PASTABOS IR PRAŠYMAI

DĖL UAB „ŽALIA ŽEMĖ“ PLANUOJAMŲ IKI 72 VĖJO ELEKTRINIŲ
PARKO ALIONIŲ, ŠIRVINTŲ IR ZIBALŲ SEN. ŠIRVINTŲ R. SAV.
VILNIAUS APSKR. TERITORIJOSE STATYBOS IR VEIKLOS (PLANUOJAM
ŪKINĖ VEIKLA) POVEIKIO APLINKAI VERTINIMO ATASKAITOS
(ATASKAITOS RENGĖJAS UAB „SWECO LIETUVA“

(nurodytas rengėjo projekto Nr. 22187 išleidimo metai: 2024 Bylos Nr.
PAV.AT-1)

2024-03-12

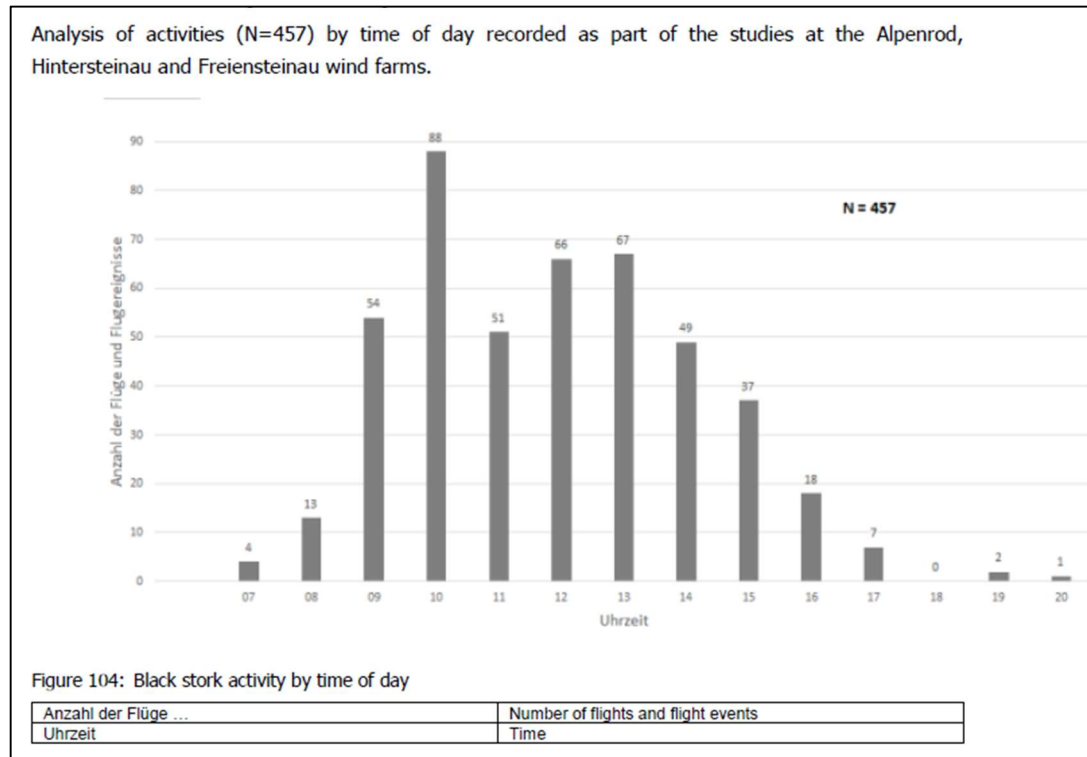
Kadangi be ataskaitoje nurodytų stebėjimo taškų koordinatų **nėra galimybės įvertinti**, ar renkantis vietas stebėjimui buvo pasirinkti optimaliausi, geriausią matomumą užtikrinantys taškai, nepateikta žemėlapių ar/ir nuotraukų, patvirtinančių faktinį matomumą iš vietos, **prašome pateikti duomenis apie matomumą kiekviename iš 19 paukščių stebėjimo taškų ir šių vietų koordinates.**

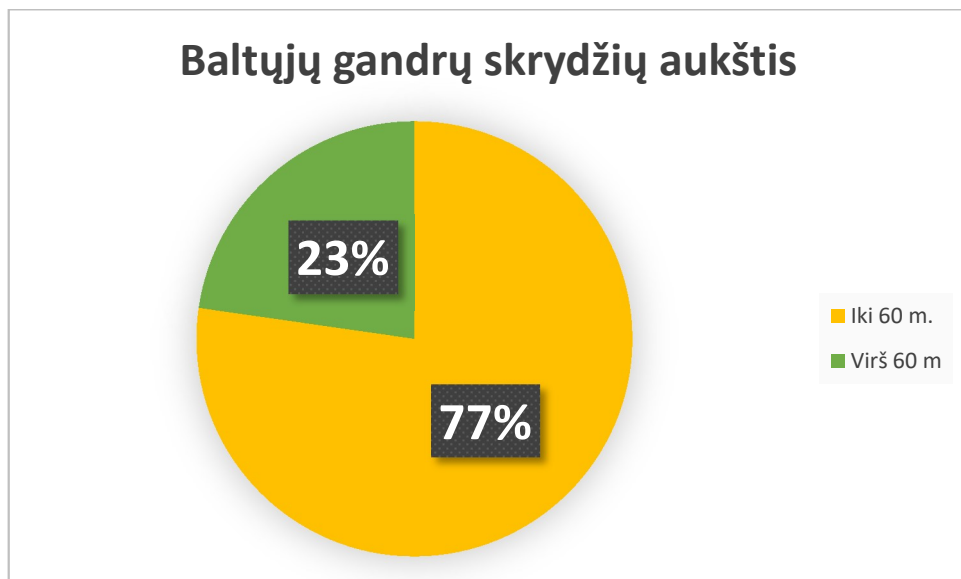
Apskaičiuojame, kad 23 proc. baltųjų gandrų pakildavo virš saugaus (autorių teigimu), aukščio.

Pav. Nr. 29. LOD vapsvaėdžio stebėjimų žemėlapis iš priedo.

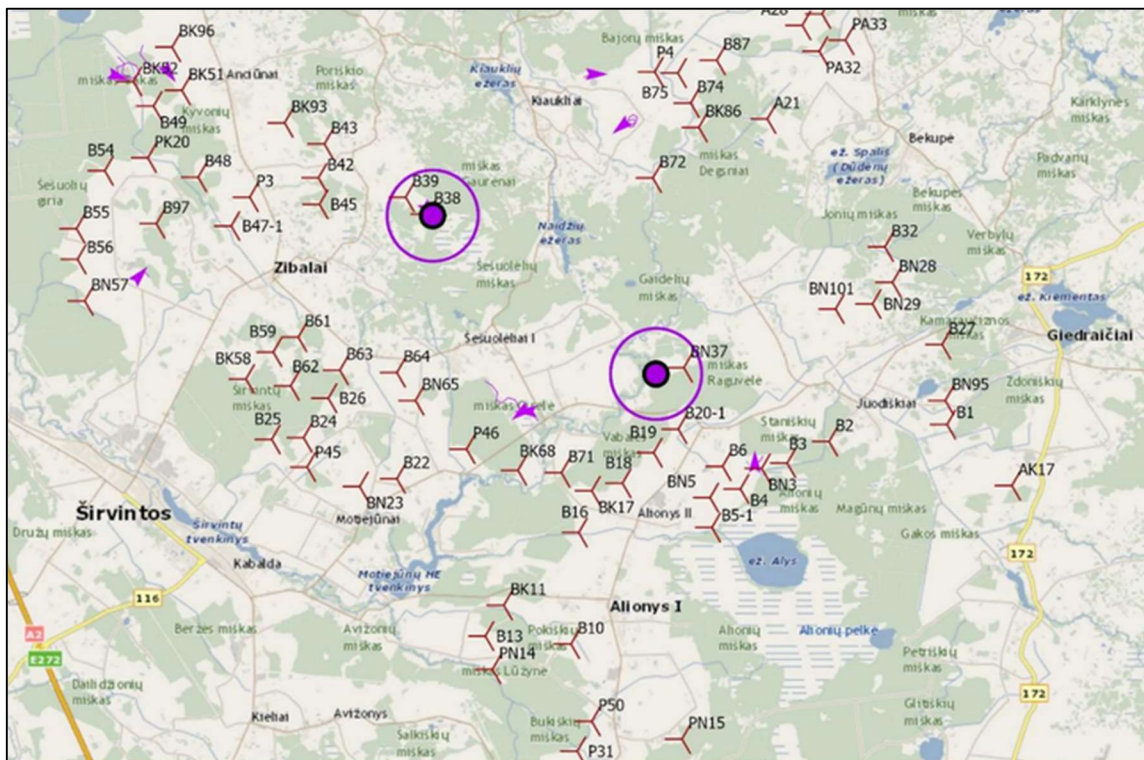
Ataskaitos 5 tekstinio priedo 18 psl. pateiktame žemėlapyje atsispindi 7 paukščių judėjimo kryptys, tačiau aprašymas išlieka neišsamus: „*Kadangi šios rūšies paukščiai atvirose teritorijose*

maitinasi ne taip dažnai, skraidymo metu matytas tik keletą kartų. Dažniau stebėtas skrendantis iki 60 m aukštyje, bet dviejų stebėjimų atveju paukštis skrido aukščiau nei 80 m.

Prašome patikslinti pateiktus duomenis ir nurodyti kokią kiekybinę išraišką turi aprašyme naudojami apibūdinimai: „ne taip dažnai, tik keletą kartų, dažniau, aukščiau nei 80 m“.

Pav. Nr. 31. Paprastojo suopio skrydžių aukščiai iš LOD ataskaitos.

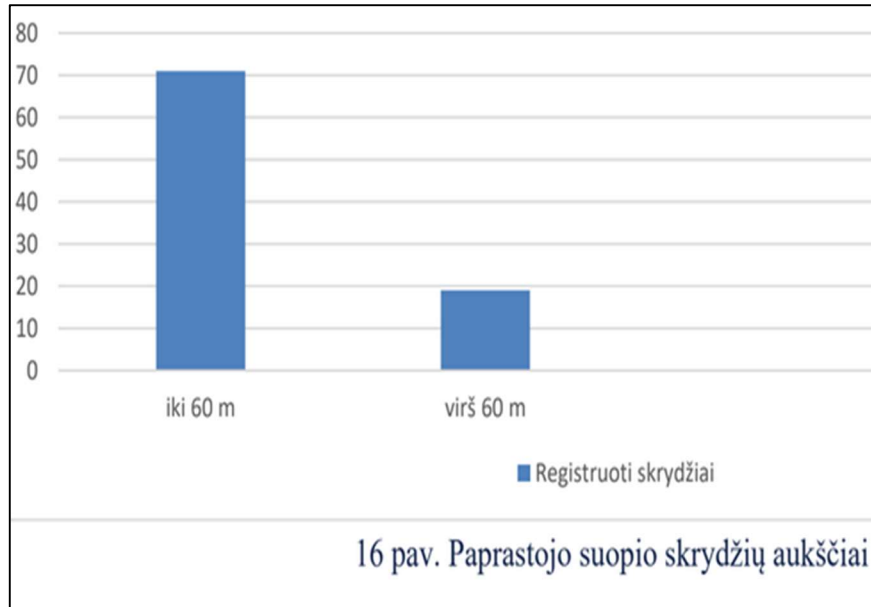
Ataskaitos 137 psl. rašoma, jog paprastieji *suopiai* „*maitinasi atvirose vietose ir skraido paprastai 50 – 150 m aukštyje*“. Taip pat nurodyta, kad „*suopių skrydžių aukštis 90 procentų atvejų buvo iki 80 m*“. Tačiau ataskaitos 5 tekstinio priedo 23 psl. pateiktame 16 pav., kur vaizduojamas suopių skrydžių aukštis, skrydžiai skirstomi į dvi grupes: iki 60 m ir virš 60 m (ne 80 m, kaip parašyta tekste).

Kadangi informacija aprašyme neatitinka diagramoje pateikiamų duomenų, lieka neaišku į kokį aukštį kilo paukščiai. O tai turi esminės įtakos vertinant jų galimą žūtį nuo VE besisukančių menčių. Be to, bandant apskaičiuoti koks procentas suopių kilo virš 60 m (pagal priedą) ar 80 m (pagal aprašymą ataskaitoje) **nepavyksta apskaičiuoti tekste minimų 90 proc.**, nes diagramoje matome b m (pagal priedą) ar 80 m (pagal aprašymą ataskaitoje).

Prašome patikslinti suopių tyrimų rezultatus ir nurodyti kiek iš viso buvo stebėta suopių ir kiek paukščių pakilo į jiems pavojingą aukštį?

Pav. Nr. 38. Jūrinio erelio lizdas ir skrydžio trajektorijos (LOD).

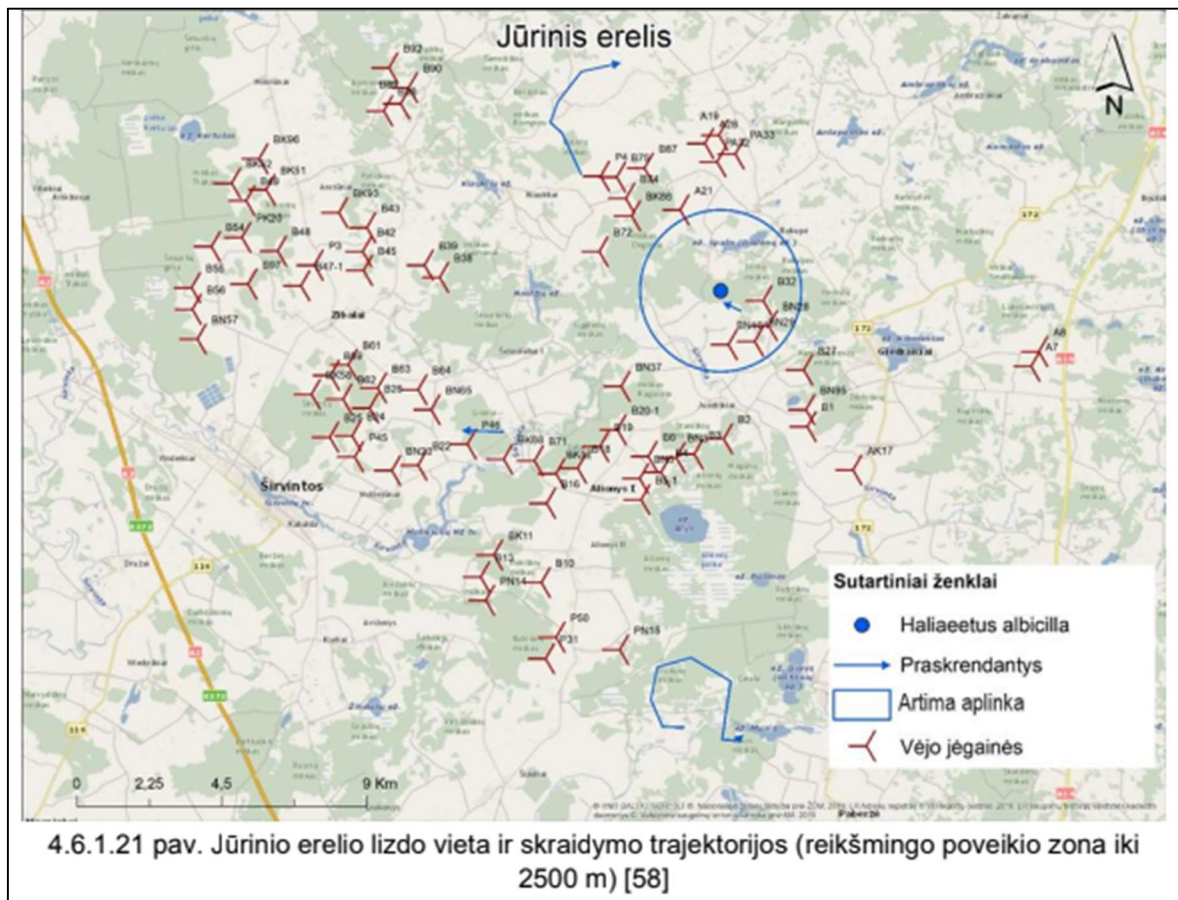
LOD ataskaitos 132 psl. trumpai nurodo, kad „PŪV teritorijoje skraidantys jūriniai ereliai stebėti *ne taip dažnai, tačiau visais stebėjimo atvejais paukščiai skrido virš 80 m. aukštyje*“. Tai reiškia, kad **100 proc. paukščio skrydžių vyko pavojaus zonoje**.

Ataskaitos 5 tekstinio priedo 15 psl. pastaba „Kadangi jūrinis erelis medžiodamas skraido *plačiai ir nuskrenda ilgus atstumus, prognozuoti jo skrydžių trajektorijas yra sudėtinga*“, kurioje **nenurodomi stebėjimo duomenys (atstumai)** kelia klausimą dėl tyrimo kokybės, nes žemėlapyje pavaizduotas paukščio judėjimas, tad galimybę apskaičiuoti atstumą stebėtojai turėjo.

Prašome pakeisti PAV ataskaitą užtikrinant, kad nuo planuojamos statyti VE iki jūrinio erelio lizdo būtų išlaikyta minimali 3000 m apsaugos zona (VE turi būti statoma ne mažesniu, kaip 3000 metrų atstumu nuo šio paukščio lizdavietės).
